监理工程师通知单

工程名称：钦州犀牛脚镇大坪村农光互补项目

编号：ZHJL-JLTZ-009

事由 关于电缆沟回填以及组件安装事宜

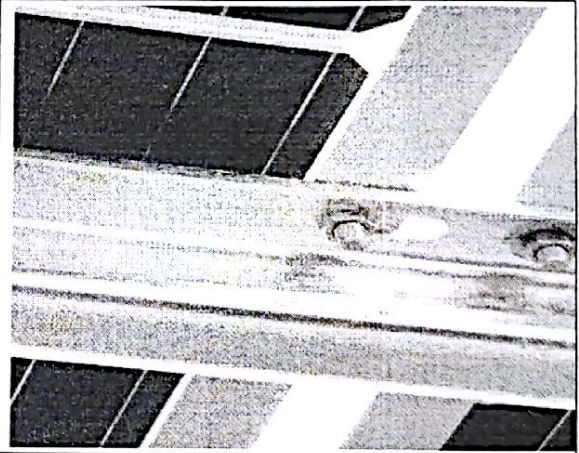
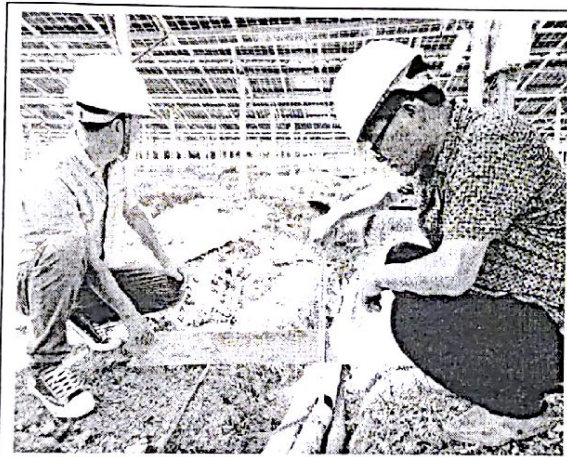
经我方监理现场巡视施工现场发现存在以下问题：

- 1、 电缆沟深度不足 80cm，现局部深度为 20cm 不符合施工规范。
- 2、 回填土中部分存在直径过大碎石。
- 3、 7#、8# 部分 M8 螺栓使用垫片不符合图纸要求

望贵单位及时对以上问题进行整改，在后续施工中加强技术交底并落实自检制度以免发生类似情况。该通知单在 3 个工作日内回复。（详情见附图）
